Vyhodnocení připomínek obcí a MČ Brna

01. Město Brno, Dominikánské náměstí 196/1, 601 67 Brno

02. Městská část Brno-Bosonohy, Bosonožské náměstí 1, 642 00 Brno-Bosonohy

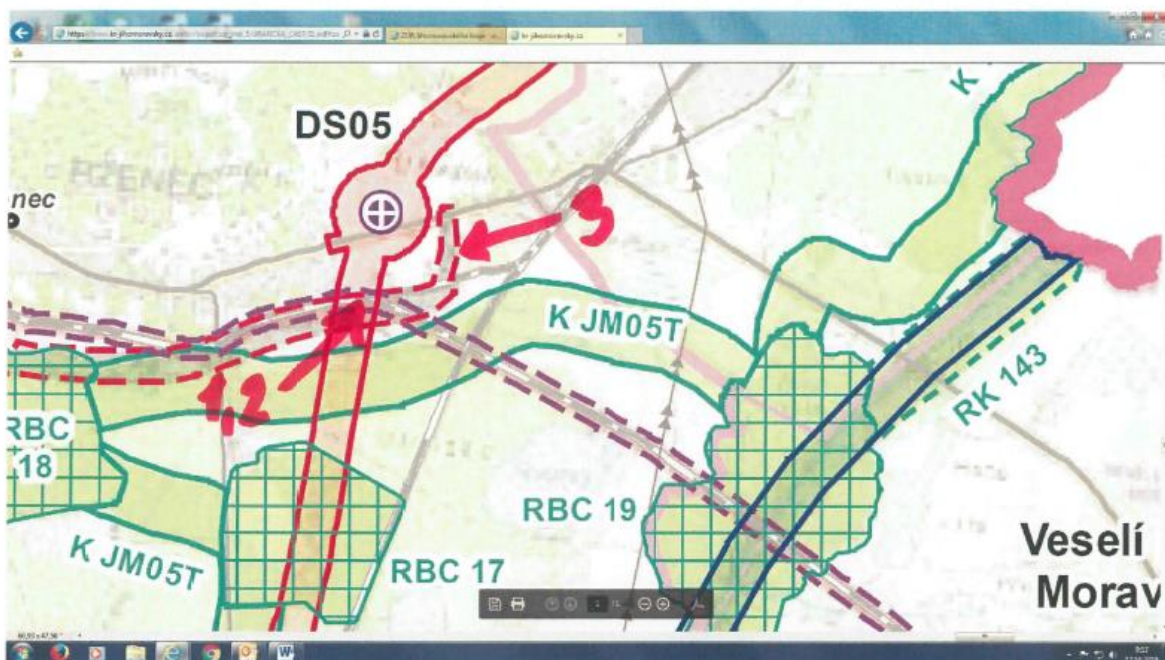
Poř. číslo	O 060	Datum	17.10.2019	KEVIS (kód)	-	Č.j.	JMK 148936/2019					
Právník osoba (identifikační údaje)	název / ICOB:		Město Bzenec / 586081									
	osoba oprávněná jednat jménem právnické osoby:		pan Pavel Čejka, starosta obce									
Adresa / sídlo		Náměstí Svobody 73, 696 81 Bzenec										
Připomínky Vážení přátelé, Město Bzenec vznáší k návrhu Aktualizace č. 1 Zásad územního rozvoje Jihomoravského kraje na území města Bzenec následující připomínky: Kolize projektu silnice D 55 (stavby 5510) v návaznosti na přeložku silnice I/54. Kolize projektu silnice D 55 (stavby 5510) s rekonstrukcí železničního úseku Veselí nad Moravou – Kyjov. Kolize napojení přeložky silnice I/54 na původní trasu této silnice se stávající průmyslovou zástavbou. Příloha: Situace s vyznačením kolizí

Vyhodnocení připomínky č. 1 a 3

Záměr dálnice D55 a územní rezerva pro přeložku silnice I/54 vymezené v ZÚR JMK 2016 nejsou předmětem řešení návrhu Aktualizace č. 1 ZÚR JMK. Územní rezerva pro přeložku silnice I/54 Bzenec – Vracov – Vlkoš ozn. RDS17 vymezená v ZÚR JMK 2016 zůstává beze změn. Koridory pro uvedené záměry lze vzájemně zkoordinovat v rámci územního plánu obce v podrobnějším měřítku.
